**AUTOROUTE A 63 (BORDEAUX-FRONTIÈRE AVEC L'ESPAGNE)
(Section SAINT-GEOURS-DE-MAREMNE - ONDRES)
Elargissement à 2X3 voies**

**Procès-verbal de la Réunion Publique
d'informations et d'échange
à Bénesse-Maremne
le vendredi 29 mai 2015 à 19h00**

A 63 Elargissement à 2X3 voies (Section ONDRES-SAINT-GEOURS-DE-MAREMNE)
Enquête publique unique du 26 mai 2015 au 30 juin 2015 inclus
Annexes au rapport de la Commission d'Enquête

**Procès-verbal de synthèse des observations
du public du 07 juillet 2015 et Mémoire en
réponse du maître d'ouvrage
du 30 juillet 2015 INTEGRE EN VERT dans le
PV**

Nuisances sonores sous l'échangeur d'Ondres à St Martin de Seignanx

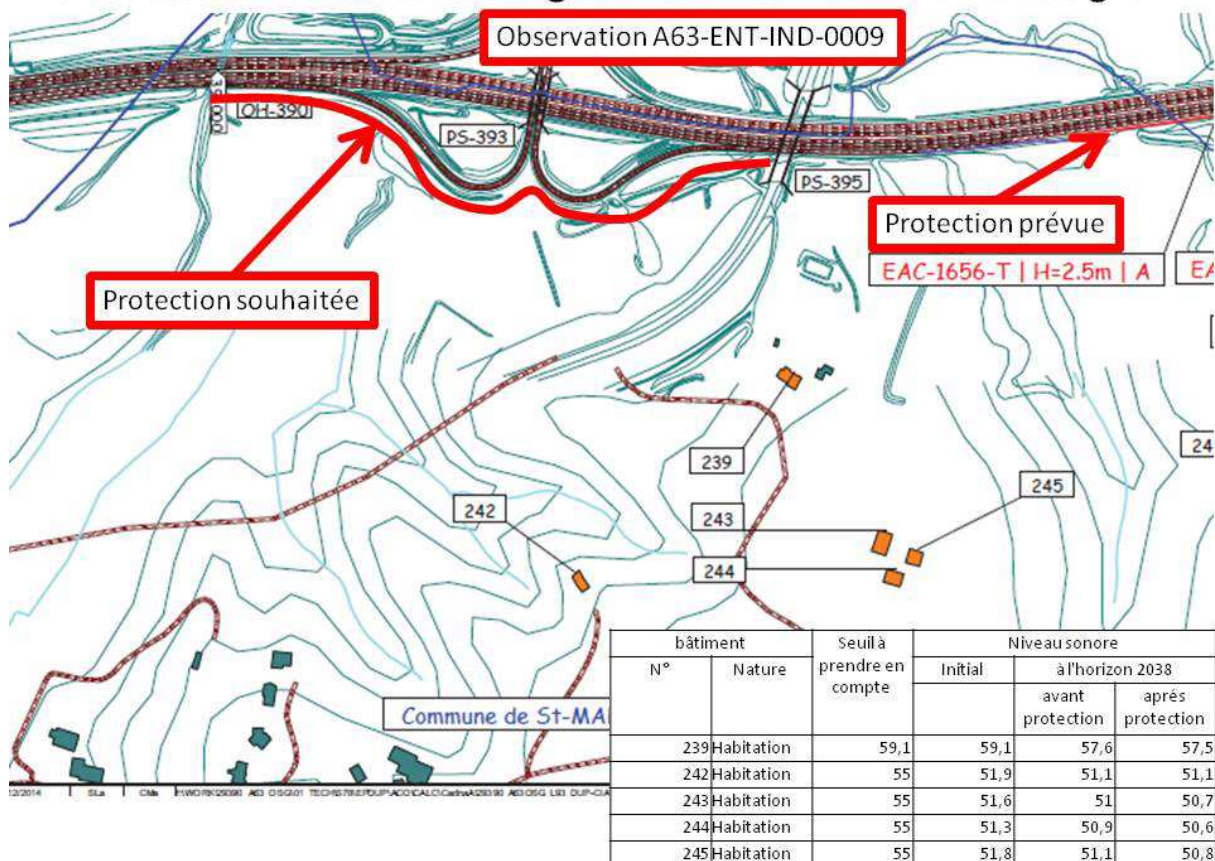
10- PINATEL Arnaud - A63-ENT-IND-0007

Rétablissement de
la voie verte de St
Vincent de Tyrosse
(ex voie ferrée, ex
voie romaine)

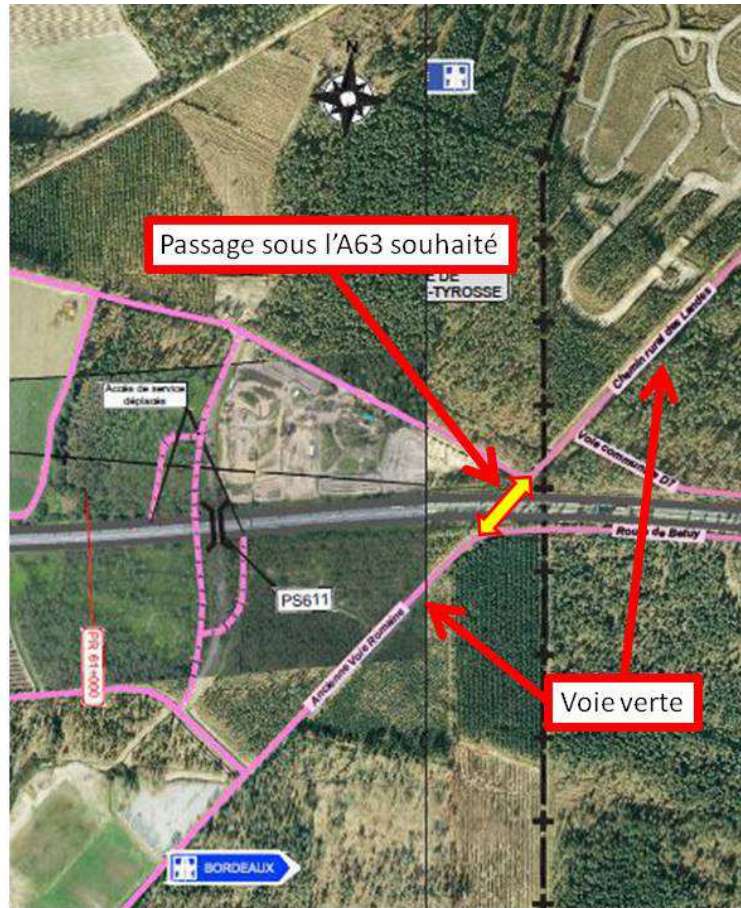
20. APATHIE Marie- maire de St Vincent de Tyrosse - A63-ENT-IND-0006

Passage de la RD 71 à Labenne

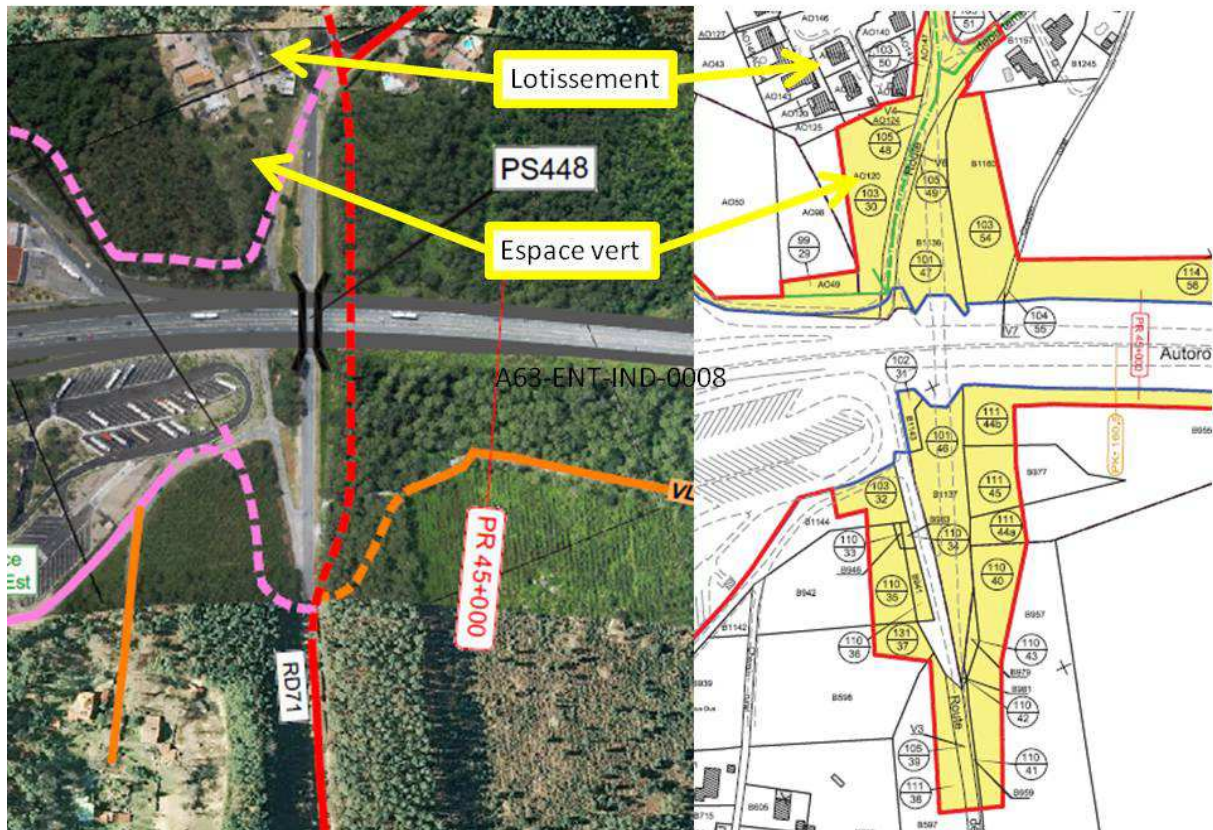
22. DELPUECH Jean-Luc maire de Labenne - A63-ENT-IND-0008

BASSIN DE RÉTENTION À BÉNESSE (zone anglamol 99)

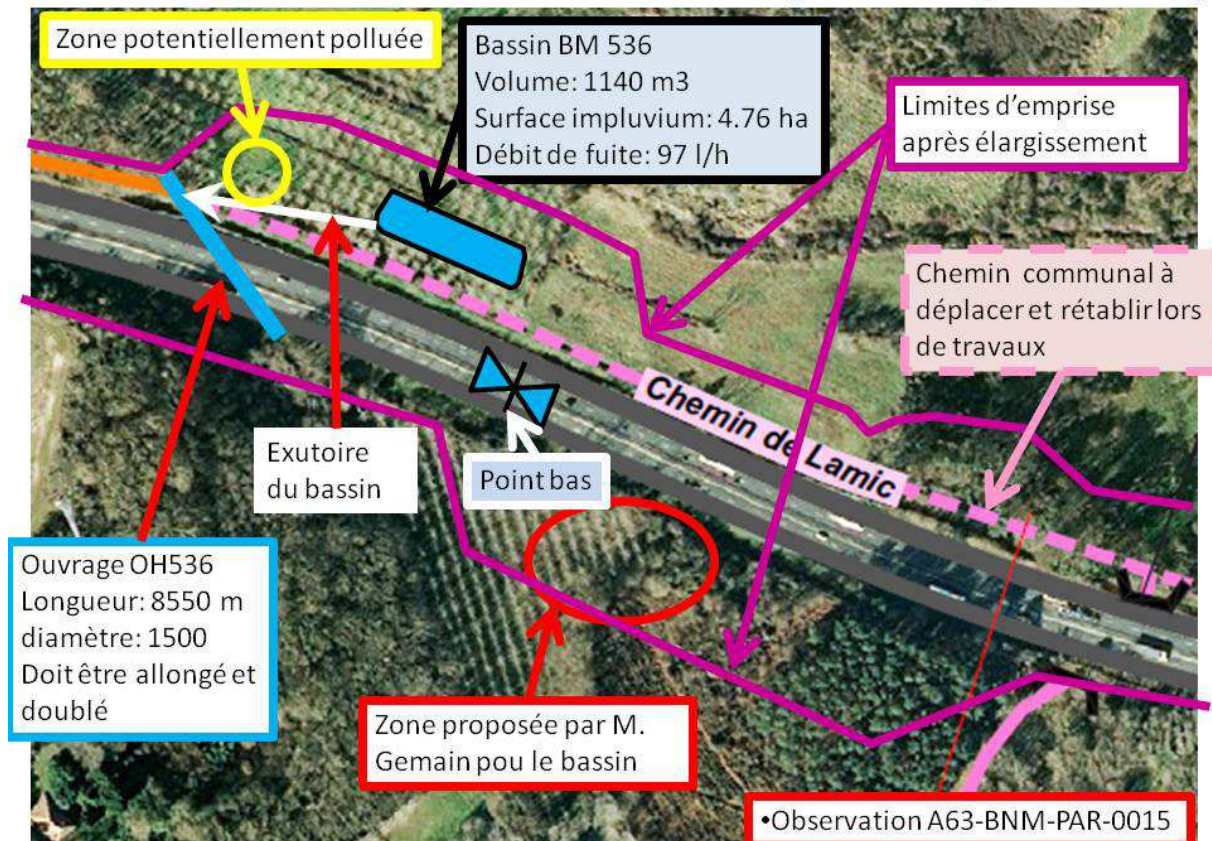
23. GEMAIN -Bénesse-Maremne - A63-BNM-PAR-0015

Écoulement des eaux au nord la barrière de péage

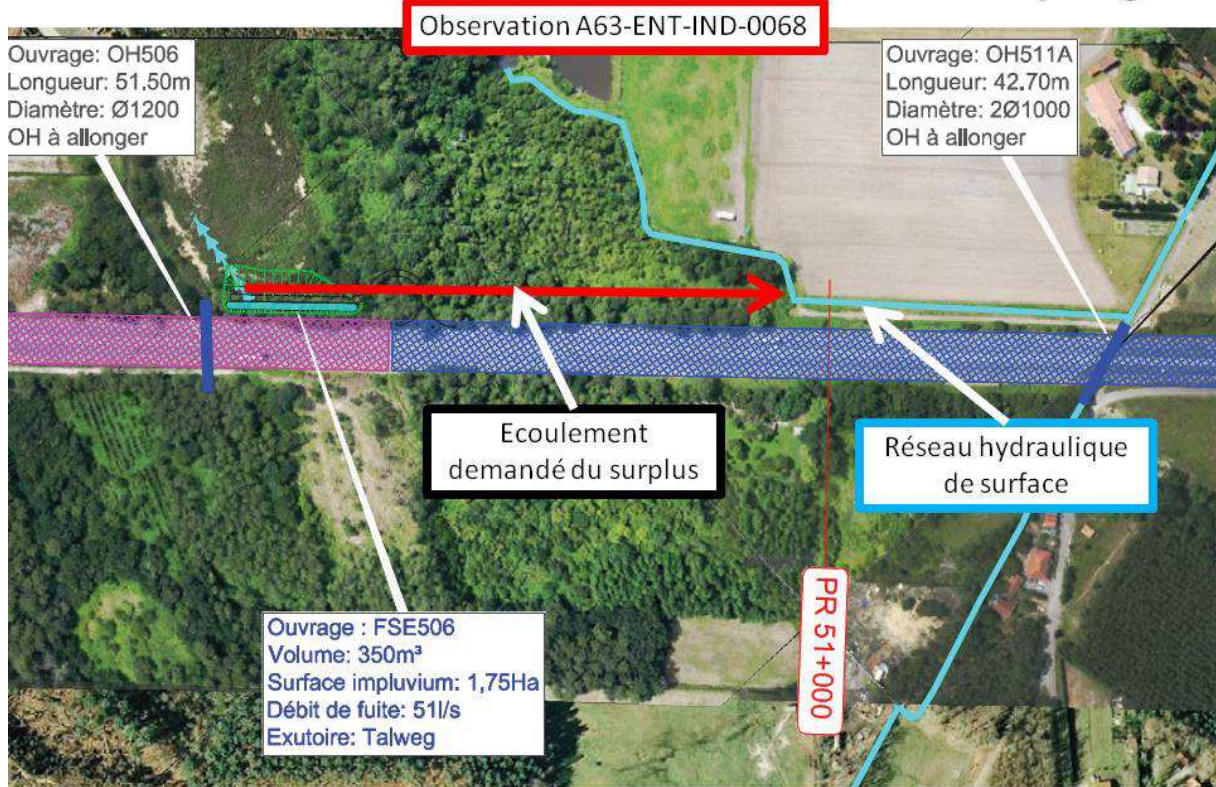
24. LAPEBIE Francis-Président du syndicat de rivières A63-ENT-IND-0068

Parcelle AO18 appartenant à ASF

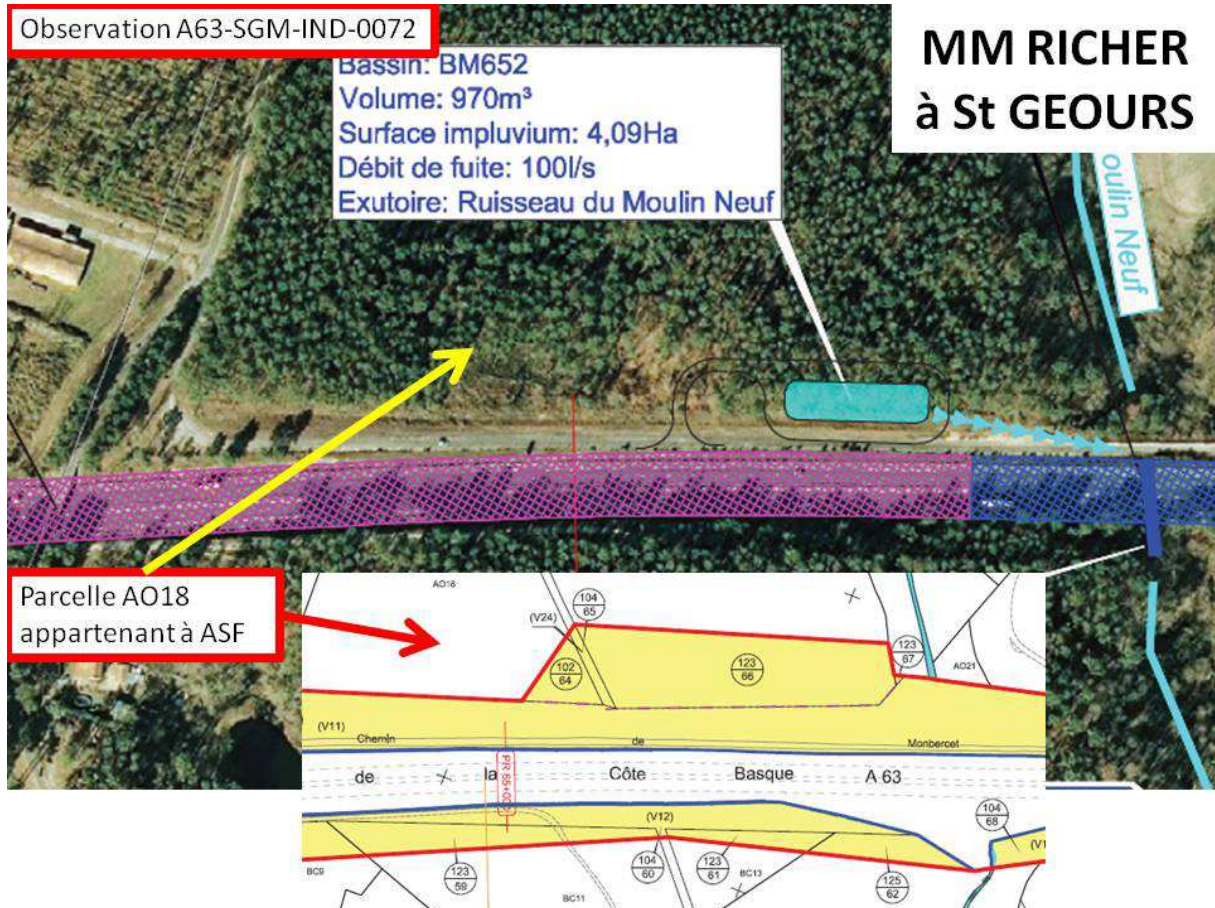
29. RICHER Michel et Emmanuel-St Geours de Maremne- A63-SGM-IND-0072
